COMMUNE DE LACAUNE

RAPPORT D ' EXPERTISE HYDROGÉOLOGIQUE

**LES TRAVAUX DANS LE PÉRIMÈTRE IMMÉDIAT
DE LA SOURCE DE REC DE NORE II**

Toulouse, le 28 Septembre 2015

Fig. 4. Plan des aménagements proposés

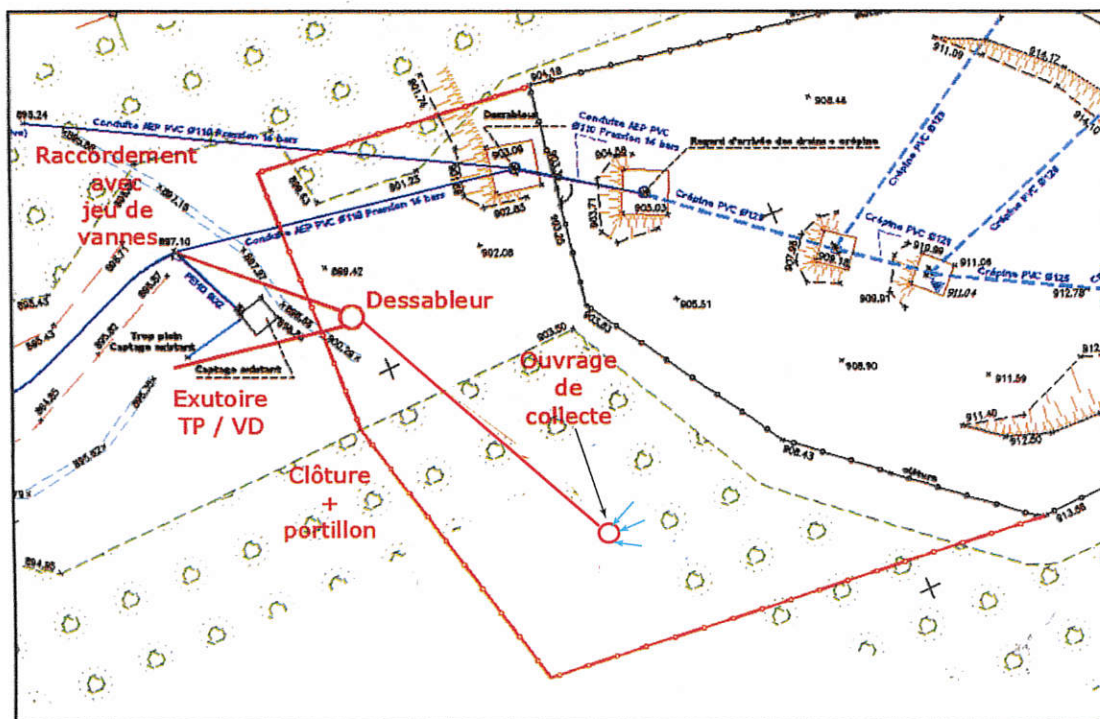
Le Maître d'œuvre prévoit (fig. 4):

- un ouvrage de captage constitué par l'empilement de buses béton Ø 1000 mm posées sur un plancher de graviers. Ces buses jointives seront entourées d'une gaine de graviers. L'ouvrage s'élèvera à une hauteur de 0,50 m au-dessus du sol naturel ;

- la mise en place d'un géotextile au contact de la gaine de graviers et du sol en remblai ;
- la création d'une dalle de propreté large de 1 m autour de la chambre de captage ;

- l'équipement de la chambre de captage d'un couvercle inox ventilé fermant à clé ;
- l'acheminement des eaux par une conduite alimentaire jusqu'à un dessableur implanté à l'emplacement de l'actuel bassin de réception et surélevé de 0,50 m par rapport au sol ;

- l'aménagement au-dessus de la conduite pleine d'un drain collectant les eaux de surface ou circulant au contact du sol tourbeux et du sous-sol argilo-sableux. Ce drain rejettera les eaux dans le milieu naturel en aval du dessableur ;

- l'installation dans le dessableur d'un couvercle inox ventilé fermant à clé, d'un trop plein et d'une vidange avec clapet anti-retour;
- la réalisation d'une canalisation de raccordement entre le dessableur et la canalisation existante de remplissage du réservoir.

Ces propositions répondent bien aux exigences d'un captage d'eau potable réalisé dans les règles de l'art.

Fig. 5. Le périmètre de protection immédiate

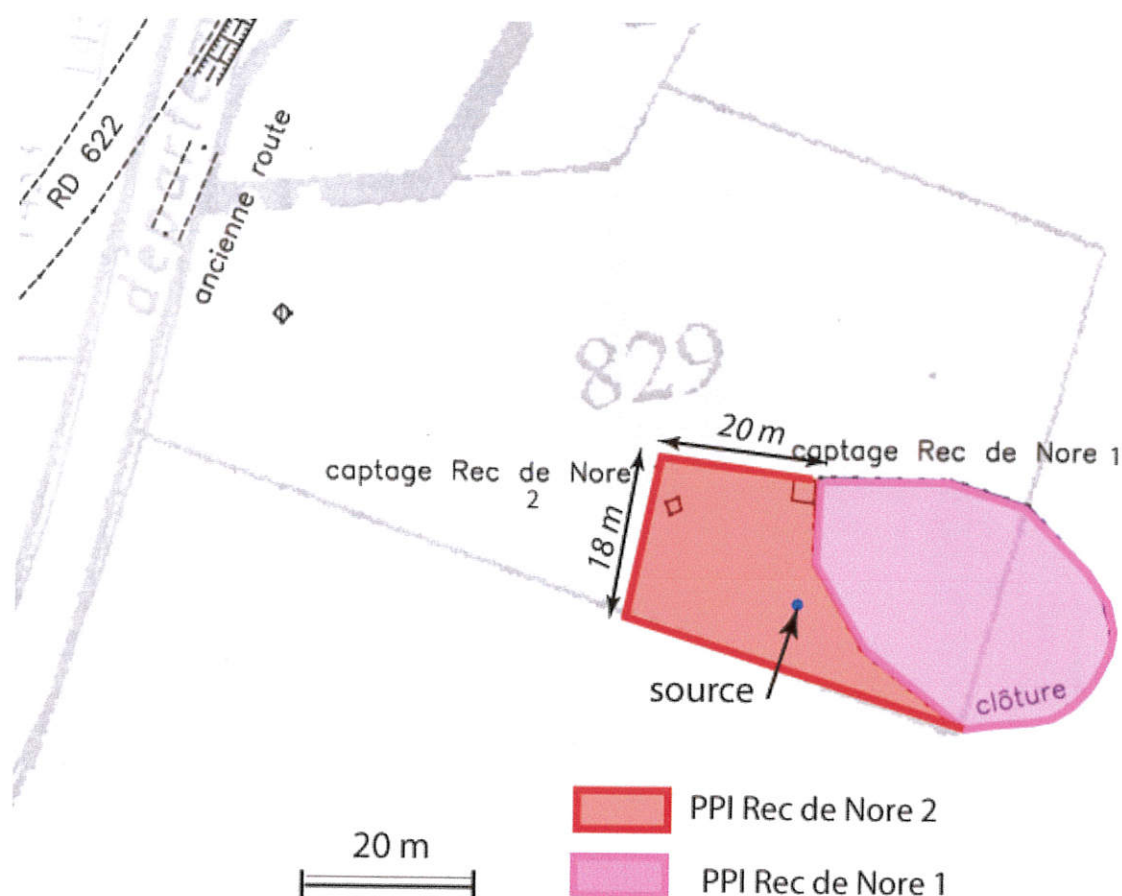
Le Périmètre de Protection Immédiate pourra être maintenu sur le tracé défini dans mon avis sanitaire du 27 Janvier 2015 (fig. 5). Les relevés effectués par le Géomètre-Expert indiquent que l'extension du périmètre initial due au captage de Rec de Nore II est bien située dans sa totalité sur la parcelle 829, section F3, de la Commune de LACAUNE-LES-BAINS et que le terrain appartient à la ville.

Il sera recommandé de **prendre le maximum de précautions lors du dessouchage des troncs d'arbres** présents dans le P.P.I. afin de ne pas perturber les écoulements souterrains.

Les eaux de ruissellement provenant en périodes pluvieuses du petit ravin situé immédiatement en amont et l'Est du Périmètre de Protection Immédiate seront déviées par un fossé aménagé à l'extérieur de la clôture du P.P.I.. Ce fossé écoulera les eaux vers le Sud afin d'éviter tout déversement dans le P.P.I.

L'ancien fossé qui traverse le P.P.I. en amont et au droit du captage sera comblé avec des sables argileux de même nature et granulométrie que ceux présents sur le site.
